玄海 3、4号機特定重大事故等対処施設の設置に係る確認結果について

令和元年 8 月
原子力安全対策課

図-13 玄海原子力発電所敷地内の主な断層分布※3

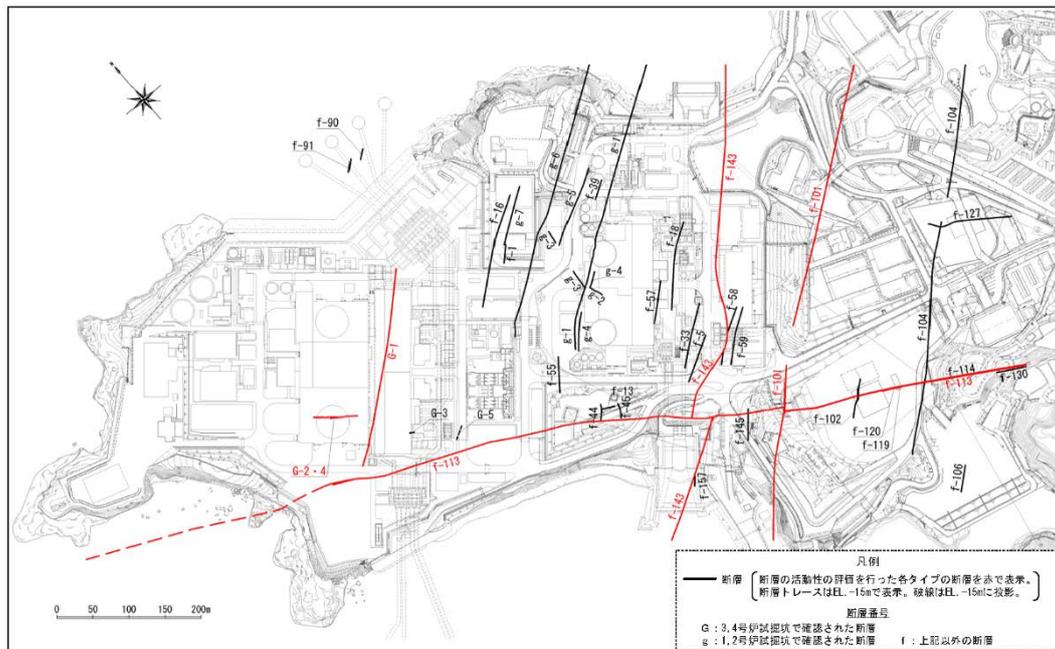
九州電力では、敷地内の断層について、追加のボーリング調査の結果、新たな断層の確認及び断層の連続性を見直すとともに、それに伴う断層のタイプ区分の一部を変更して申請している。

見直し後の敷地内の主な断層分布は、図－13 のとおり。

原子力規制委員会は、審査の過程において、断層のタイプ区分の適切性、f-101 断層の評価の考え方及び f-113 断層の活動性評価における根拠の明確化について、九州電力に検討するよう求めたところ、九州電力は次のように回答している。

- ・ 断層のタイプ区分の適切性については、当初の「佐世保層群の層理に走向がほぼ直交する断層」を断層の走向や傾斜により「佐世保層群の E 走向の断層へ区分し、断層のタイプ区分を 3 つから 4 つへ見直した上で、f-143 断層を NE 走向の断層」に分類した。
- ・ f-101 断層の評価の考え方については、f-101 断層、f-113 断層及び f-143 断層の切り合い関係はボーリング調査によると新旧関係が複雑であることから、f-101 断層についても活動性評価を行い、本発電所敷地内の断層の活動性評価をそれぞれのタイプごとに実施した。
- ・ f-113 断層の活動性評価における根拠の明確化については、4 号炉南西部におけるボーリング調査の結果だけでなく、敷地南東部におけるトレンチ調

査の結果もその根拠とした。

ここで、原子力規制委員会は、地盤の変位については、九州電力が実施した調査及び評価手法が適切であり、その結果、耐震重要施設設置位置に分布する断層が将来活動する可能性のある断層等に該当しないことから、解釈別記1の規定に適合していること及び地質ガイドを踏まえていることを確認している。
